REPÚBLICA DE COLOMBIA
SUPERINTENDENCIA DE INDUSTRIA Y COMERCIO

Oficio N° 9046 de 27 de julio de 2020

Ref. Expediente N° NC2018/0006939

TÍTULO DE LA SOLICITUD: “SUSTRATO PROPORCIONADO CON UNA PILA QUE TIENE PROPIEDADES TÉRMICAS QUE COMPRENDE POR LO MENOS UNA CAPA DE ÓXIDO DE NÍQUEL”

Tabla 1. Comparación de las características técnicas esenciales, con las del estado de la técnica

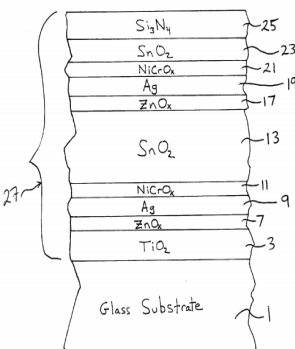
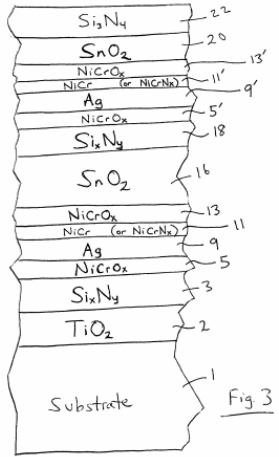
Características esenciales	D1	D2
Un sustrato (30) transparente proporcionado, sobre una cara principal, con una pila de capas delgadas (...) caracterizado porque comprende:	Un sistema de recubrimiento o capa soportado por un sustrato de vidrio (...) (Párr. 19 – Párr. 29; Reiv. 1).	Un artículo recubierto que comprende: un sustrato de vidrio; un recubrimiento soportado por el sustrato de vidrio (Reiv. 1).

por lo menos una capa (127, 167) de óxido de níquel NixO se localiza debajo de dicha capa (140) funcional en la dirección del sustrato (30), o encima de dicha capa (140) funcional.	las capas de contacto superiores (11) y (21) (...) son de óxido de níquel (Ni) (Párr. 40).	una capa que comprende un óxido de Ni y / o Cr (Párr. 33)
Con interposición de al menos una capa o de solo una capa hecha de un material diferente entre dicha o cada capa (127, 167) de óxido de níquel NixO y dicha capa (140) funcional.	 (Fig. 1)	 (Fig. 1)

De acuerdo con la tabla anterior, las características esenciales del producto de la reivindicación 1 habían sido divulgadas previamente en los documentos D1, D2 y D3, por lo tanto, la materia reivindicada no es nueva.
